改善箇所説明図

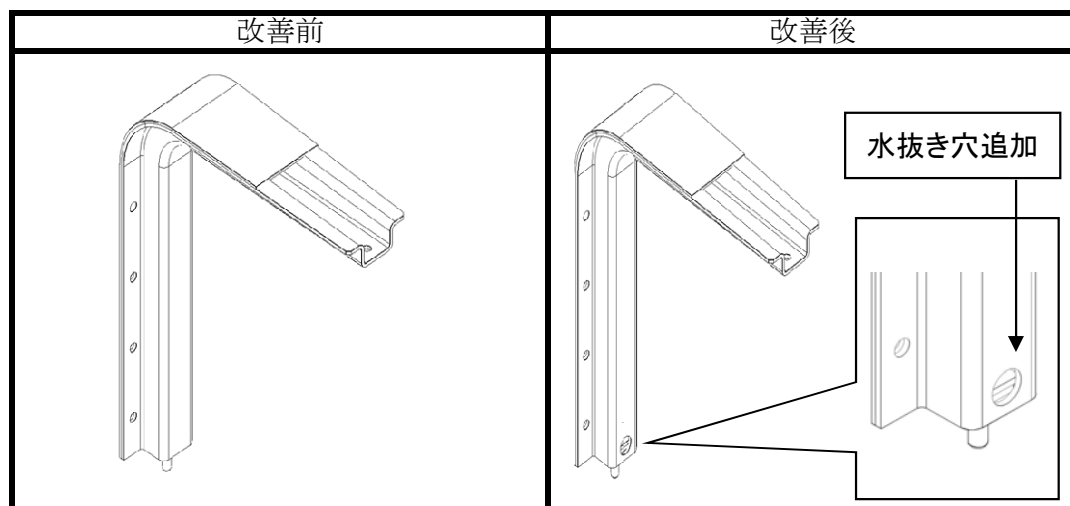
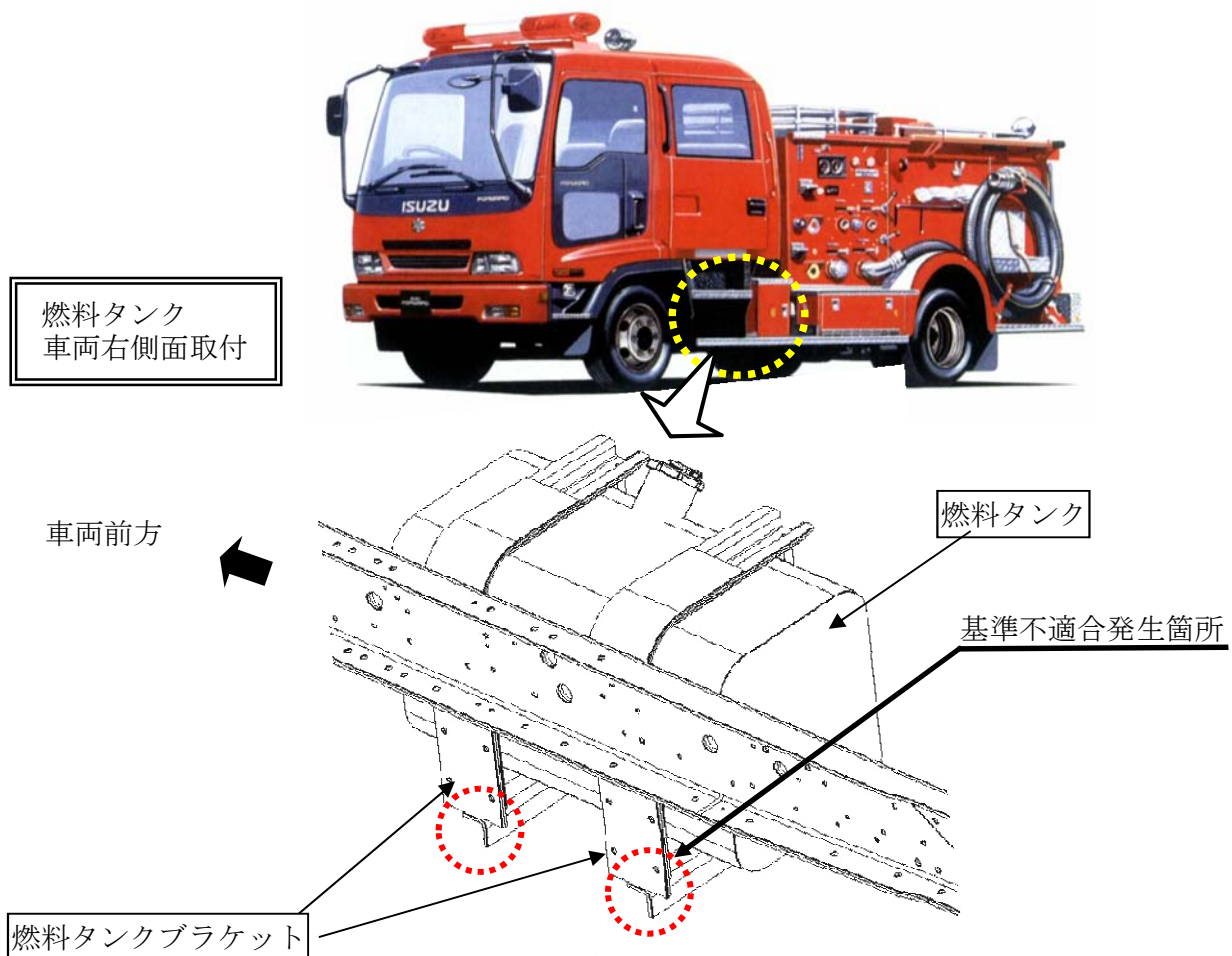
中型消防車の燃料タンクにおいて、燃料タンクブラケットの構造が不適切なため、当該ブラケット内部に水が侵入した場合、侵入した水が滞留し、当該ブラケットの下端部に錆を発生させることがある。そのため、そのままの状態で使用を続けると、当該ブラケットの下端部

全車両、燃料タンクブラケットを対策品に交換する。

識別：交換した燃料タンクブラケット上面に黄色のマーカーでφ 5 mmのマーキングをします。
